Budoucí podoba Malešického náměstí a zámečku

Hlavní výstupy veřejného projednání
tří variantních studií možné budoucí
podoby území

Městská
část
Praha 10

1. Povrchy Malešického náměstí

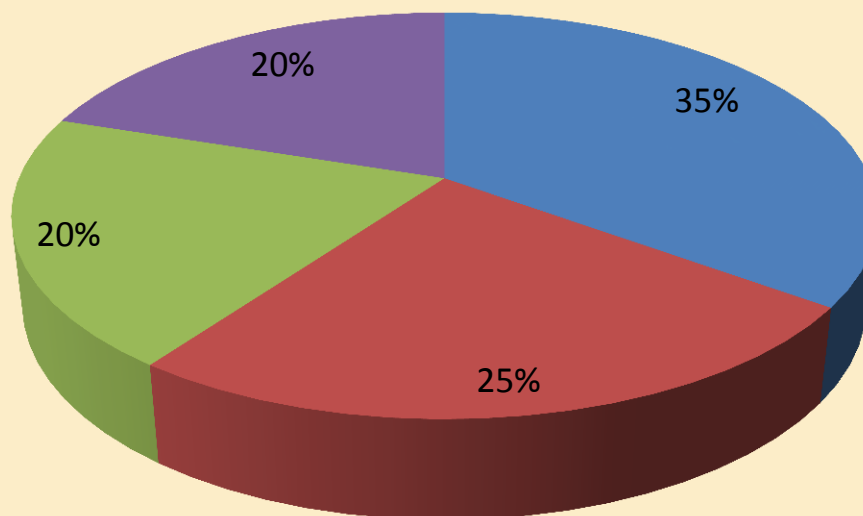
Téma	ateliér	Líbí	Nelíbí
1. Povrchy Malešického náměstí	O.T.A.	<ul style="list-style-type: none">Podpoření centra zdůrazněním změny povrchů kolem kapličky.povrch sjednotí, zdůrazní se jednotlivé stromy, zdůrazní se kapličkapředzahrádky v projektu O.T.A.	<ul style="list-style-type: none">Pokud bude celý povrch zpevněný, hrozí přehřívání povrchu a celková změna mikroklimatu.
	Sporadical	<ul style="list-style-type: none">vydláždění povrchu, přičemž	<ul style="list-style-type: none">Obava z dlažby na otevřeném prostranství kvůli sálání tepla v letních měsících. Chybí stín (nicméně podle architektů poskytnou stromy na většině plochy stín dostatečný) někteří by ocenili přidání menších zelených ploch.
	Molo	<ul style="list-style-type: none">Idea sjednoceného prostupného prostoru a sjednocené přístupy ze všech směrů.Využití mlatu na podklad je ideální (neblátiví, neprášivý)	<ul style="list-style-type: none">Přímo na náměstí u obslužných ulic zachován asfalt. Je možné tam také využít dlažbu.

ideálně průnik MOLO a OTA - preferovala bych dláždění i všech bočních a málo frekventovaných ulic procházejících náměstím - vizuální propojení náměstí do jednoho celku + pocitové upozornění pro řidiče, že vjíždí do "pobytové" zóny preferuji mlat před trávíkem - psí exkrementy, sekání..

líbí se mi propojení všech ploch dle varianty Sporadical, ale spíš bych byl pro varianta návsi. Tedy ne dlažba, ale přírodnější materiál.

2. Doprava na náměstí

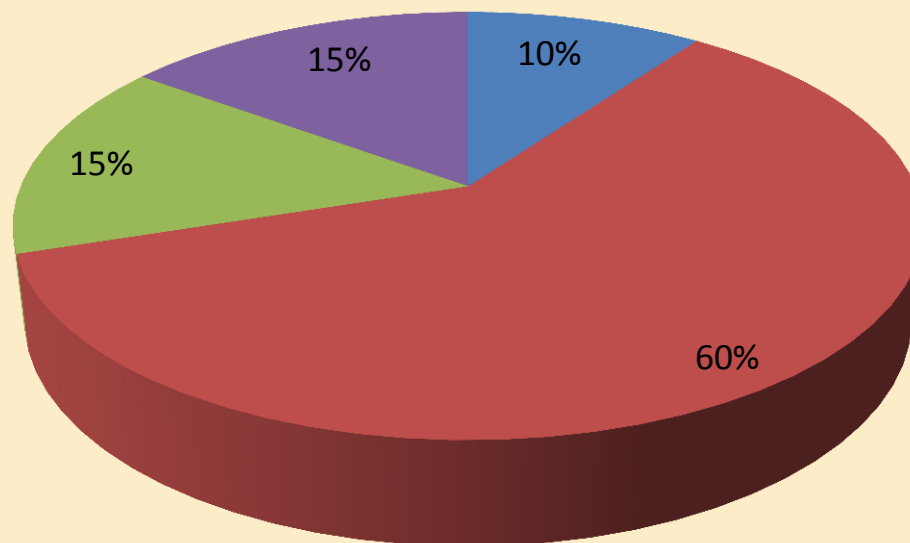
Téma	atelier	Líbí	Nelíbí
2. Doprava na náměstí	O.T.A.	<ul style="list-style-type: none"> Odklonění dopravy od obytných domů. Pokud bude doprava takto zklidněna, nebudou zde zatěžovat prostředí nákladní automobily z překladiště a deponie. Zpomalení (například díky parkujícím autobusům) řešení vedlejších komunikací fungujících jako součást náměstí vč. redukce vedlejších silnic. 	<ul style="list-style-type: none"> Řešení autobusové zastávky – zastavení autobusu zablokuje provoz AID a to povede k větším exhalacím. Záhyb vytváří nejasnou situaci pro auta příjezdějí z Malešické (není vidět do zatáčky). Redukce Dřevčické (resp. Nepojmenovaných komunikací, které jsou jejím pokračováním) povede k omezení prostupnosti území pro auta. Díky rozdělení náměstí na dvě poloviny ani jedna nezůstane dostatečně prostorná, aby fungovala jako pobytová zóna
	Sporadical		<ul style="list-style-type: none"> Plán částečně pracuje s variantou prodloužení Malešické ulice, což by účastníci ocenili, ale je to podle nich nereálné. Obava, že do „zálivů“ u zastávek se nevejdou dva autobusy najednou a budou blokovat dopravu.

Molo	<ul style="list-style-type: none"> Změna pozice zastávky (cesta na zastávku směrem k Táboru je ošklivá) => zlepšení orientace v prostoru náměstí. Vytvoření zálivů MHD (zvýšení průjezdnosti i MHD) 	<ul style="list-style-type: none"> Změna pozice zastávky (dlouhodobě jsou místní zvyklí)

Další komentáře ze studie MOLO bych variantu O.T.A. doplnil zálivy pro autobusové zastávky a přemístil autobusovou zastávku ve směru Jarov přímo na náměstí tak, aby byly zastávky v obou směrech přímo na náměstí.

3. Plácek před hotelem Baroko

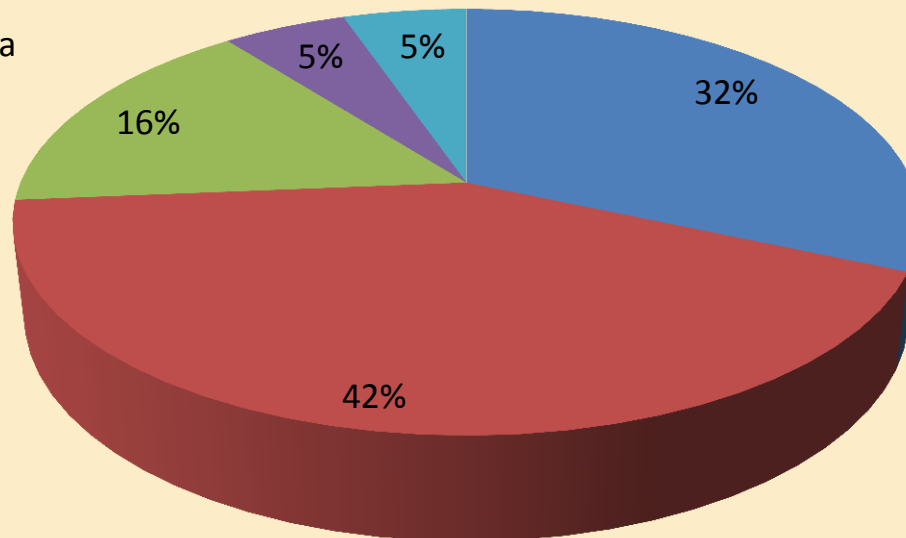
Téma	ateliér	Líbí	Nelíbí
3. Plácek před hotelem Baroko	O.T.A.	<ul style="list-style-type: none">Aleje směrem k náměstí	<ul style="list-style-type: none">Zástavba zeleně, resp. volného prostoru před Barokem (omezení parkování v tomto místě).
	Sporadical	<ul style="list-style-type: none">možnost navrácení rybníčku.	<ul style="list-style-type: none">rybníček zbytečný a náročný na úpravu.Rušit parkovací místa před restaurací je nesmyslné, již nyní se tam během obědů auta nevejdou.
	Molo	<ul style="list-style-type: none">Vytvoření jasně definovaných parkovacích stání - mechanické bariéry jako strom, lavičky v prostoru apod.Obnova vodní plochy (návrat k tradici)	
Další komentáře	Za zásadně důležité považuji vyřešení parkovacích ploch tak, aby v prostoru, který má být určen k posezení a pobývání neparkovala nadivoko auta. Nevidím problém v parkování aut klidně 100m od hotelu Baroko/Tvrze, je to vzdálenost, kterou bez problémů může každý zdravý člověk ujít.

5. Zastavitelné území

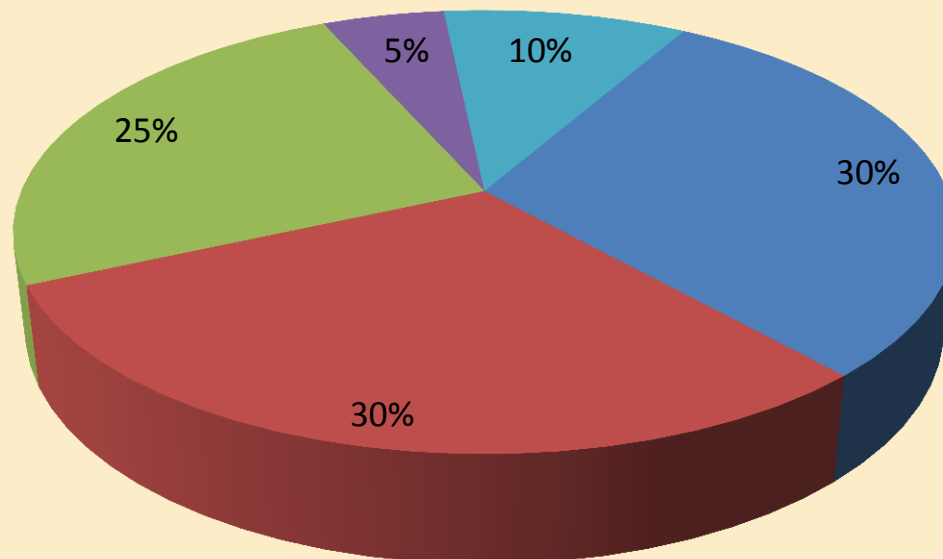
- O.T.A. – Zástavba s plynulým přechodem mezi měřítkem sídliště a starých Malešic. Spolu s alejí u hlavní silnice tvoří chybějící uzavření západní hrany náměstí.
- SPORADICAL – Výsadbou sadů v celé ploše.
- MOLO – Park a zjednodušení křižovatky, využití tohoto prostoru pro parkování v Malešické ulici.
- Ani jedna z variant mi nepřijde dobrá.
- Nevím či neodpověděl/a
